FICHA DE ANÁLISIS DE PREFACTIBILIDAD DE OBRA PÚBLICA

Presupuestos
Participativos
2024

Administración Zonal
Manuela Sáenz

2.1 Tipo de Requerimiento:	Espacio Público <input checked="" type="checkbox"/> Vialidad <input type="checkbox"/> Infraestructura <input type="checkbox"/>	2.3 ID Via:	PASAJE
2.2 Nombre del requerimiento:	Terminación del Pasaje Peatonal que une la calle Manuel Samaniego con la calle Don Bosco e Iquique		
Desde:	CALLE MANUEL SAMANIEGO		
Hasta:	CASA DE LAS BANDAS

Fotografía 1

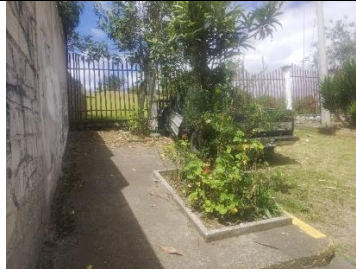
5.1.1 Sitio de Intervención :	PASAJE INTERNO PARQUE		5.1.2 Estado del sitio de Intervención:	Bueno	X	Regular	Malo
5.1.3 Longitud / Ancho :	73m	3m					
5.1.4 Área (m2) :	219m2		5.1.5 Capa de Rodadura :	TIERRA			
5.1.6 Detalles y alcance de la intervención :	NO ES FACTIBLE YA QUE NO CUENTA CON EL TRAZADO VIAL, ADICIONAL SE PUEDE INDICAR QUE QUE EL PASAJE PROPUESTO ESTA DENTRO DEL PARQUE ICHIMBIA EL CUAL ES MANEJADO DIRECTAMENTE CON LA DIRECCION DE PARQUES Y JARDINES Y ESTE PASAJE TIENE QUE SER SOCIABILIZADO

NO ES FACTIBLE
